改善箇所説明図

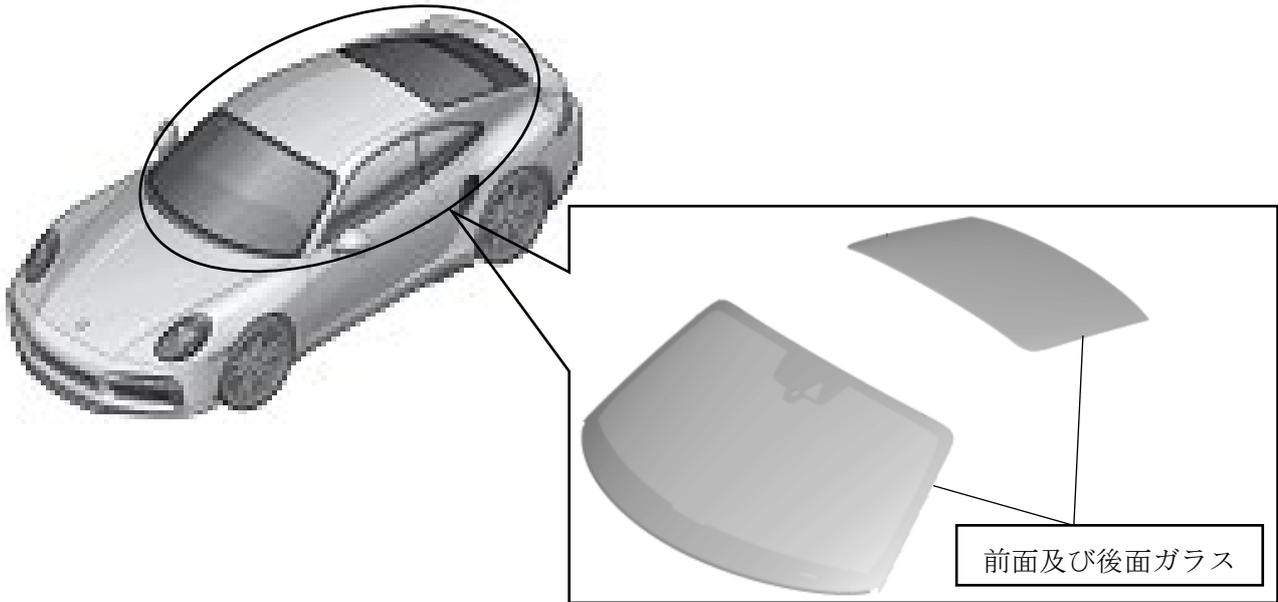
前面及び後面ガラスにおいて、ガラス製造時の洗浄工程が不適切なため、ガラスの接着が不十分な
ものがある。そのため、ガラス接着面からの水侵入や走行中の風切り音が発生し、最悪の場合、車
両衝突時にエアバッグの衝撃で前面ガラスが外れ、エアバッグによる乗員保護性能を担保するこ
とができない。

全車両、前面及び後面ガラスを点検し、異常がある場合は該当するガラスを良品と交換する。

識別： 改善済車両には車台番号打刻の7桁目の下に黄色ペイントを塗布する。
